**AVIS RELATIF À LA PROTECTION
CONTRE LES EVENTUELS EFFETS NOCIFS ET NUISANCES
PROVOQUÉS PAR LES RAYONNEMENTS NON IONISANTS
GÉNÉRÉS PAR DES ANTENNES ÉMETTRICES STATIONNAIRES**

Commune : MALMEDY - Exploitant : ORANGE

Référence exploitant : 004L1_3 / 32598L1_3 / 42598L1_3/50598L1_3

Rapport n° 4096 / 2023

Figure 2 : Vue en plan des installations d'antennes dans un rayon de 300 mètres autour de l'installation faisant l'objet de la demande d'avis

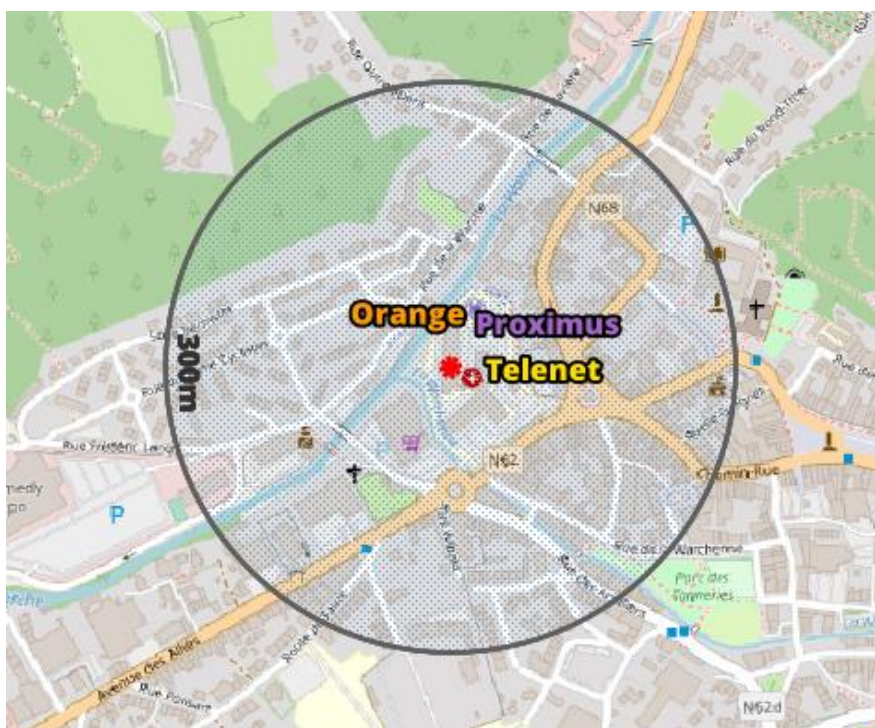
Compte tenu du nombre d'installations localisées dans la figure 2, il apparaît que l'intensité du rayonnement électromagnétique généré, dans les lieux de séjour situés à proximité de l'installation référencée dans le paragraphe 2, par l'ensemble des antennes émettrices stationnaires de l'ensemble des exploitants du même site d'antennes émettrices stationnaires respecte la limite fixée à l'article 4, § 2 du décret.
